GT.271.4.16.AS

Dotyczy: „Budowa Trasy Łagiewnickiej w Krakowie od skrzyżowania z ul. Grota – Roweckiego do skrzyżowania z ul. Beskidzką i z ul. Halszki wraz z budową odcinka linii tramwajowej.”

Znak sprawy: EZ/72/2016

Na podstawie art. 38 ust.4 ustawy z dnia 29 stycznia 2004 r. Prawo Zamówień Publicznych (tj. Dz. U. z 20015 r., poz.2164 ze zm.) Zmawiający informuje, że dokonał zmiany treści SIWZ i załączników do SIWZ.

Rys.3-A Minimalna Struktura Działu MSD

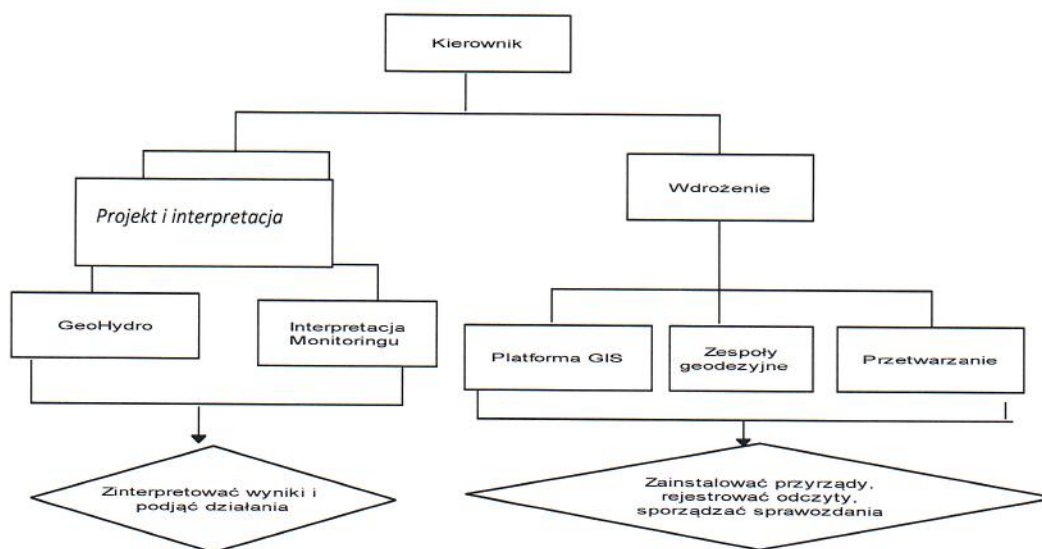
4. Str. 158 i str. 160 PFU 3.3.2.2. Kryteria oceny ofert monitoringu

Skreśla się:

Kryteria kwalifikujące Wykonawcę Systemu Monitoringu

Wykonawca Systemu Monitoringu powinien wykazać się średnim obrotem finansowym w ostatnich trzech latach wynoszącym nie mniej niż trzykrotna wartość B (3*B).

W przypadku firm ubiegających się wspólnie o udzielenie zamówienia, średni obrót finansowy (w ciągu ostatnich trzech lat) firmy będącej liderem konsorcjum powinien reprezentować minimum 75% podanej minimalnej wartości średniego obrotu włączając firmy z konsorcjum.

Możliwości techniczne i zawodowe

Wykonawca Systemu Monitoringu wykaże, iż wykonał do tej pory lub ciągle jest zaangażowany w co najmniej 3 podobne projekty drążenia tuneli na obszarze miejskim z wdrożonym równoważnym systemem monitoringu w ciągu ostatnich 3 lat.

W dziale zostanie zatrudniona odpowiednia liczba pracowników posiadających odpowiednie umiejętności sprostania wymaganiom dla każdego etapu robót. Minimalna struktura, która spełniałaby wymagania przedstawiona została poniżej na Rys.3-A.
